## La technologie du sport automobile au service des garnitures de frein!

Profitant des enseignements tirés du **sport automobile** pour ses garnitures de frein éprouvées Textar T 3030, **BPW modifie à partir d'octobre 2003** la fixation des garnitures de frein de l'ensemble des **trois dimensions** de disques (light disc brake SB 3745, medium disc brake SB 4309 et heavy duty disc brake SB 4345).

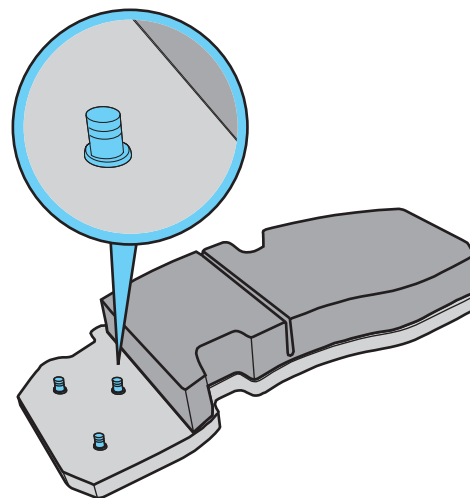
La **nouvelle solution** de fixation **fait appel au soudage de broches de laiton** (également appelées pins) **sur le support de garniture**. Ces broches noyées dans le matériau de friction assurent l'ancrage de la garniture de frein au support. Par souci de respect de caractéristiques comme la conductibilité thermique et le comportement de dilatation et compte tenu de la sévérité des conditions d'affectation, une couche intermédiaire a été interposée entre la garniture de frein et son support.
